**Projet :**  
1824 - Haux

**Phase :**  
DET

**Planche :**  
Plan de toitures

**Date :**  
04 février 2020

**Planche :**  
 Plan de R+1

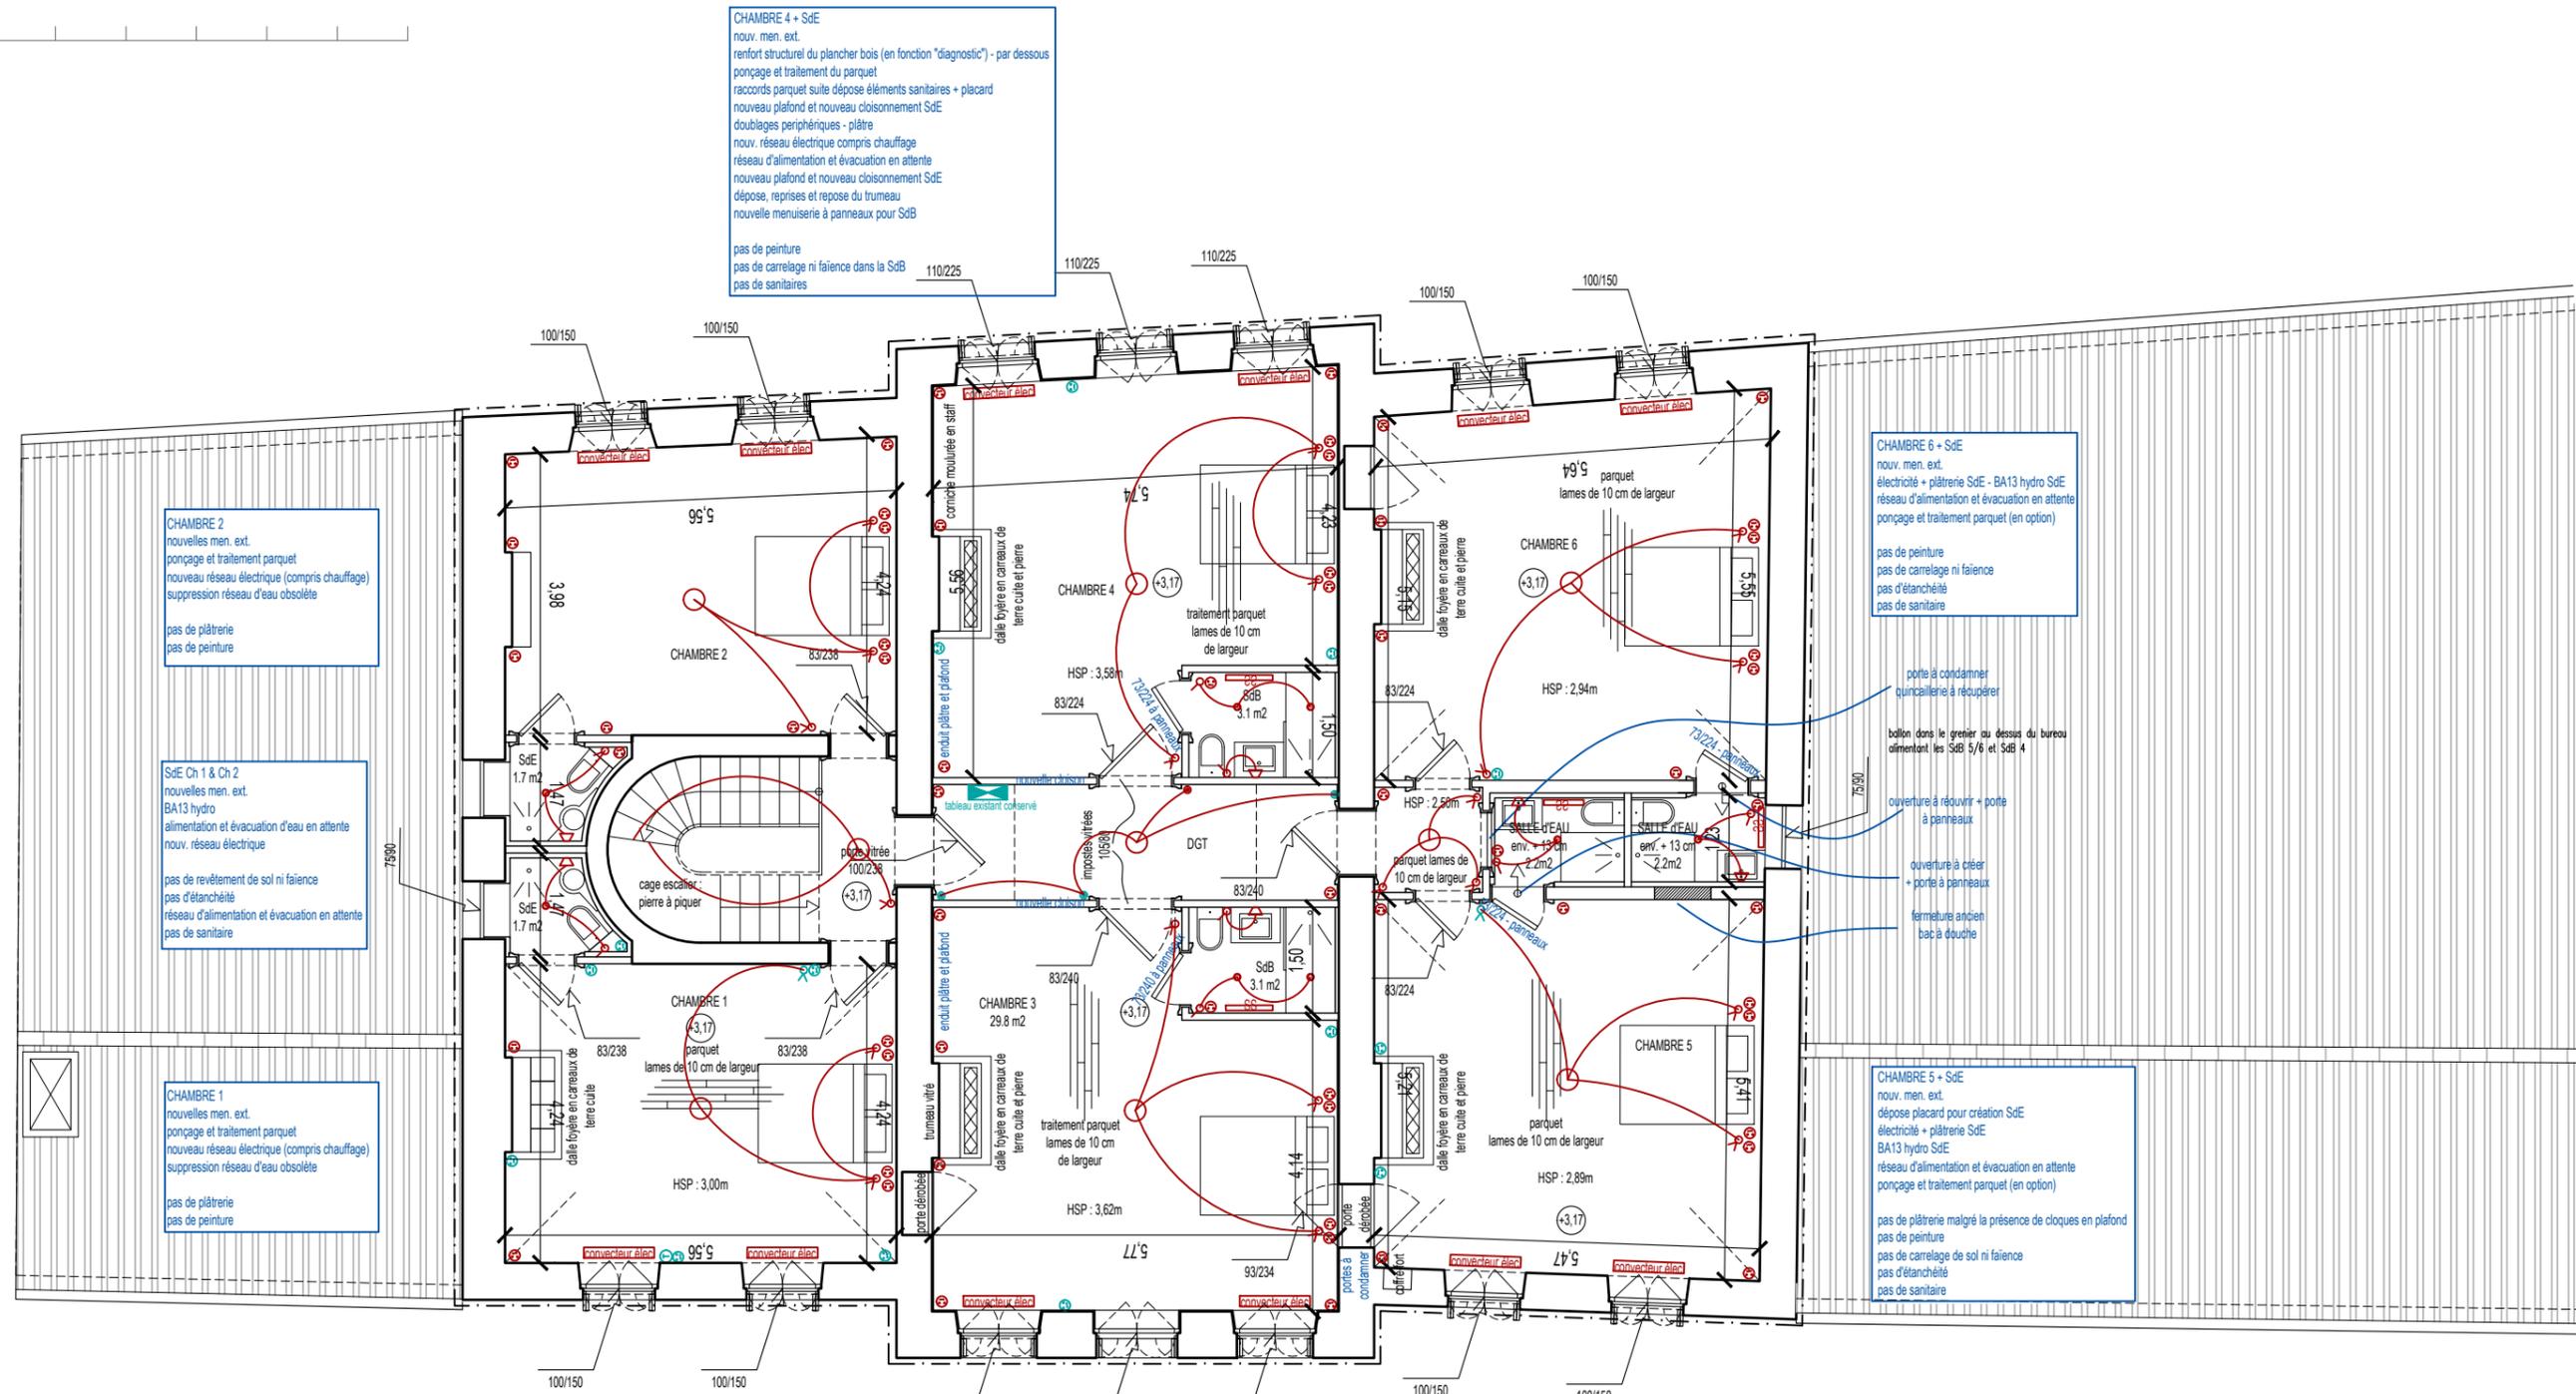
**CHAMBRE 4 + SdE**  
 nouv. men. ext.  
 renfort structurel du plancher bois (en fonction "diagnostic") - par dessous  
 ponçage et traitement du parquet  
 raccords parquet suite dépose éléments sanitaires + placard  
 nouveau plafond et nouveau cloisonnement SdE  
 doublages périphériques - plâtre  
 nouv. réseau électrique compris chauffage  
 réseau d'alimentation et évacuation en attente  
 nouveau plafond et nouveau cloisonnement SdE  
 dépose, reprises et repose du trumeau  
 nouvelle menuiserie à panneaux pour SdB

**CHAMBRE 2**  
 nouvelles men. ext.  
 ponçage et traitement parquet  
 nouveau réseau électrique (compris chauffage)  
 suppression réseau d'eau obsolète

**SdE Ch 1 & Ch 2**  
 nouvelles men. ext.  
 BA13 hydro  
 alimentation et évacuation d'eau en attente  
 nouv. réseau électrique

**CHAMBRE 1**  
 nouvelles men. ext.  
 ponçage et traitement parquet  
 nouveau réseau électrique (compris chauffage)  
 suppression réseau d'eau obsolète

**CHAMBRE 6 + SdE**  
 nouv. men. ext.  
 électricité + plâtrerie SdE - BA13 hydro SdE  
 réseau d'alimentation et évacuation en attente  
 ponçage et traitement parquet (en option)

porte à condamner  
 quincaillerie à récupérer

ouverture à réouvrir + porte  
 à panneaux

ouverture à créer  
 + porte à panneaux

fermeture ancien  
 bac à douche

**CHAMBRE 5 + SdE**  
 nouv. men. ext.  
 dépose placard pour création SdE  
 électricité + plâtrerie SdE  
 BA13 hydro SdE  
 réseau d'alimentation et évacuation en attente  
 ponçage et traitement parquet (en option)

**CHAMBRE 3 + SdE**  
 nouv. men. ext.  
 renfort structurel du plancher bois (en fonction "diagnostic") - par dessous  
 ponçage et traitement du parquet  
 raccords parquets suite dépose éléments sanitaires + placard  
 nouveau plafond et nouveau cloisonnement SdE  
 doublages périphériques enduit plâtre  
 nouv. réseau électrique compris chauffage  
 réseau d'alimentation et évacuation en attente  
 nouvelle menuiserie à panneaux pour SdB

**DEGAGEMENT**  
 dépose placard  
 remise en jeu des portes  
 renfort structurel du plancher bois  
 (en fonction "diagnostic") - par dessous  
 ponçage et traitement du parquet  
 raccords parquets suite dépose placard  
 nouveau plafond voûté  
 nouv. réseau électrique compris chauffage

**Planche :**  
 Plan RDC

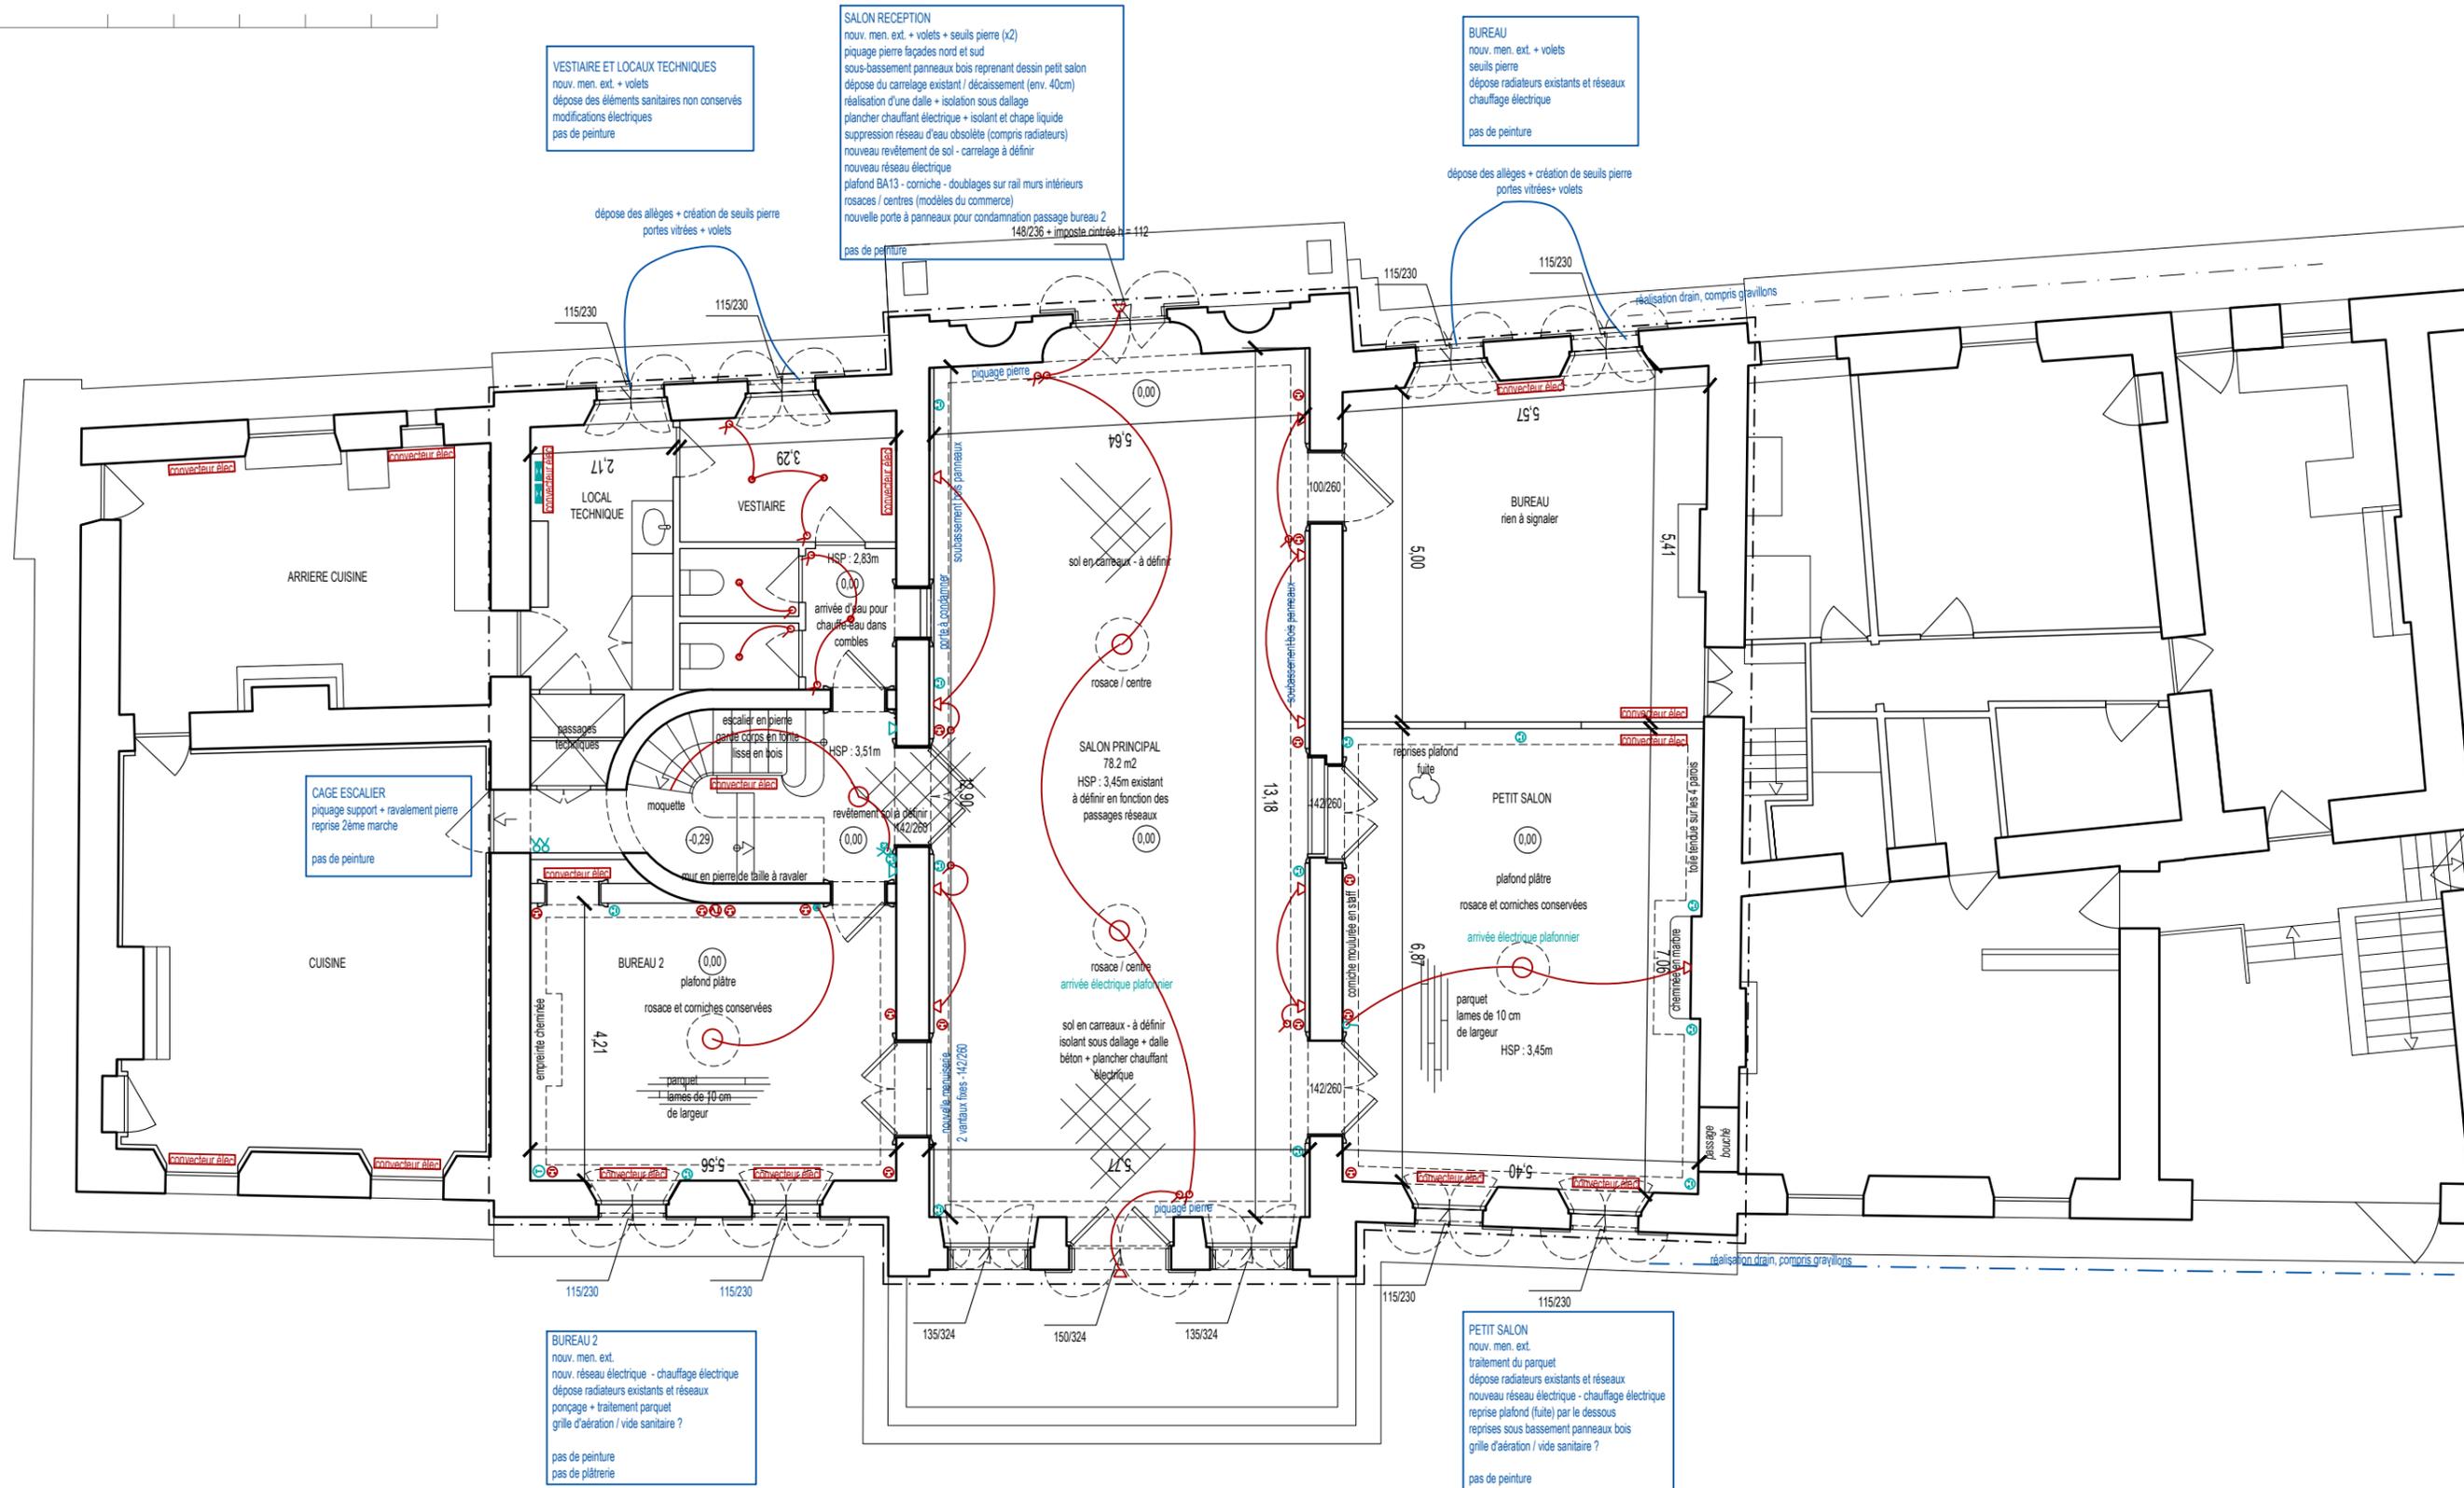
**VESTIAIRE ET LOCAUX TECHNIQUES**  
 nouv. men. ext. + volets  
 dépose des éléments sanitaires non conservés  
 modifications électriques  
 pas de peinture

**SALON RECEPTION**  
 nouv. men. ext. + volets + seuils pierre (x2)  
 piquage pierre façades nord et sud  
 sous-bassement panneaux bois reprenant dessin petit salon  
 dépose du carrelage existant / décaissement (env. 40cm)  
 réalisation d'une dalle + isolation sous dallage  
 plancher chauffant électrique + isolant et chape liquide  
 suppression réseau d'eau obsolète (compris radiateurs)  
 nouveau revêtement de sol - carrelage à définir  
 nouveau réseau électrique  
 plafond BA13 - corniche - doublages sur rail murs intérieurs  
 rosaces / centres (modèles du commerce)  
 nouvelle porte à panneaux pour condamnation passage bureau 2  
 148/236 + imposte cintrée h=112  
 pas de peinture

**BUREAU**  
 nouv. men. ext. + volets  
 seuils pierre  
 dépose radiateurs existants et réseaux  
 chauffage électrique  
 pas de peinture

**CAGE ESCALIER**  
 piquage support + ravalement pierre  
 reprise 2ème marche  
 pas de peinture

**BUREAU 2**  
 nouv. men. ext.  
 nouv. réseau électrique - chauffage électrique  
 dépose radiateurs existants et réseaux  
 ponçage + traitement parquet  
 grille d'aération / vide sanitaire ?  
 pas de peinture  
 pas de plâtrerie

**PETIT SALON**  
 nouv. men. ext.  
 traitement du parquet  
 dépose radiateurs existants et réseaux  
 nouveau réseau électrique - chauffage électrique  
 reprise plafond (fuite) par le dessous  
 reprises sous bassement panneaux bois  
 grille d'aération / vide sanitaire ?  
 pas de peinture
